PROYECTO DE LAS INTERSECCIONES GARANTÍAS
SOCIALES, LA BANDERA-UCR Y GUADALUPE.
SAN JOSÉ, COSTA RICA

INFORME APROBACIÓN ESTUDIO DE
ALTERNATIVAS

3 de Diciembre de 2014

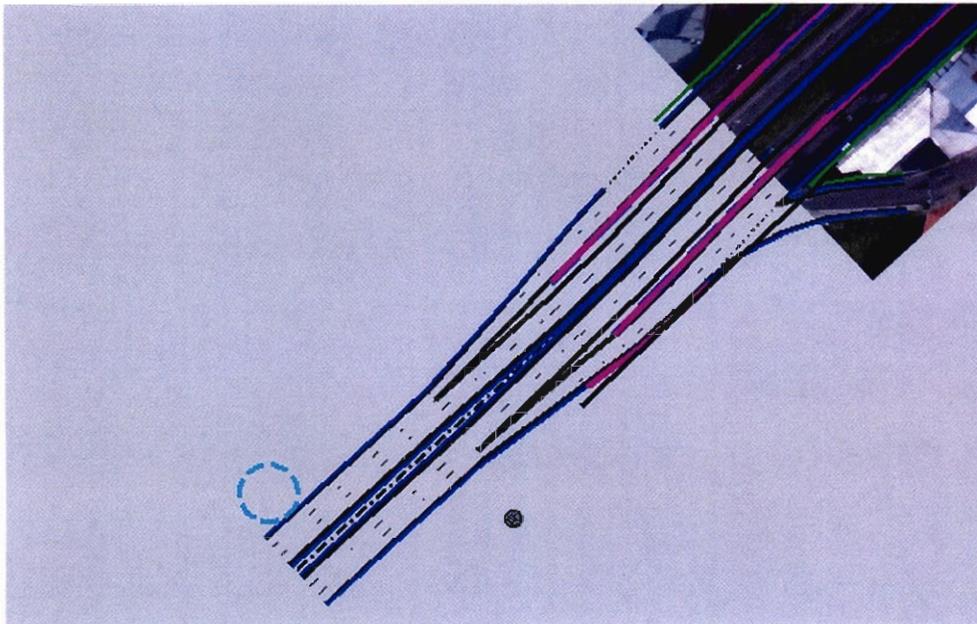
- Para la Rotonda de Garantías Sociales la solución más idónea respecto las variables evaluadas es la de Paso a Desnivel Deprimido.
 - Para la Rotonda de La Bandera la solución más idónea respecto las variables evaluadas es la de Paso a Desnivel Deprimido.

- Para la Intersección de Guadalupe la solución más idónea respecto las variables evaluadas es la de Paso a Desnivel Deprimido.
- Se acepta por parte de CONAVI y UNOPS/PNUD adoptar para el diseño de los pasos a desnivel en las intersecciones objeto del Proyecto las alternativas propuestas en el Estudio de Alternativas y los criterios y parámetros de diseño considerados en el desarrollo de los diseños.

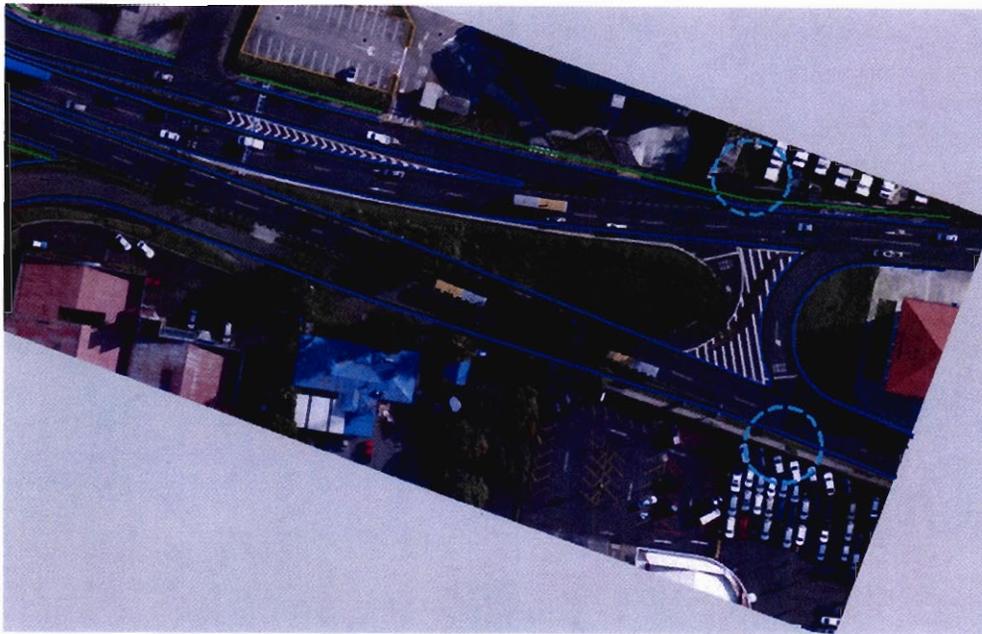
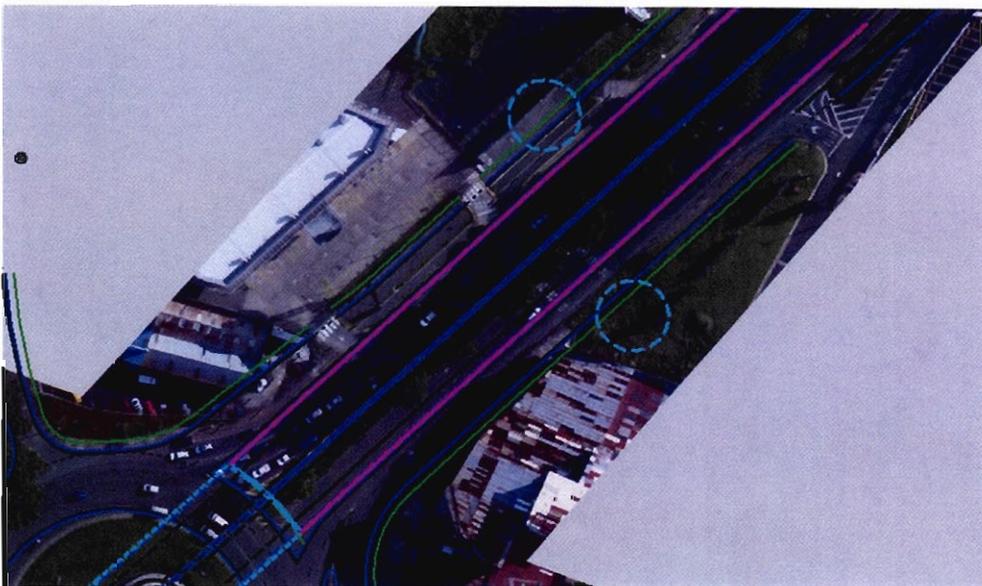
- Se repasa y analiza desde el punto de vista funcional, de capacidad y de afección a las áreas adyacentes la solución propuesta (Paso a desnivel deprimido).
- Se acepta la solución planteada con las siguientes observaciones que serán tenidas en cuenta en los diseños definitivos.

- La pendiente máxima a adoptar para el diseño del perfil longitudinal en las rampas y marginales será preferiblemente menor o igual del 8%. Salvo casos excepcionales cuando la pendiente de los viales sobre los que se implantan estos elementos tengan en la actualidad una pendiente más elevada, por lo cual en estos casos se adoptará para el diseño de las rampas y marginales la pendiente de la vías existente.

- Rotonda Garantías Sociales.
 - En el vial de conexión desde San José en el costado sur adoptar acera de 1,5 m.
 - En el vial de conexión desde San José en la calzada de entrada a la glorieta dejar la configuración tal y como está en la actualidad (Zona plantel del MOPT).

- Marginal de doble sentido de circulación y sin posibilidad de conexión con la rotonda. Si conecta con el ramal segregado.
 - Entrada a la rotonda con dos carriles.

- Conexión de la calzada con el ramal segregado.
 - Se limita la intervención sobre este vial en una longitud de unos 120 m. de la glorieta.
 - En las entradas y salidas de la rotonda se dispondrán pasos de peatones sobreelevados y señalizados con todas la medidas de seguridad necesarias.

- Se dispondrán las siguientes bahías para paradas de bus.
 - Tronco de la RN 39, al inicio de la actuación en el costado oeste.

- Rampa de entrada sentido norte a unos 100 m. de la rotonda.
- Rampa de salida desde el norte a unos 120 m. de la rotonda.

- o Vía Zapote, costado sur, a unos 220 m. de la rotonda.
- o Vía Zapote, costado norte, a unos 200 m. de la rotonda.
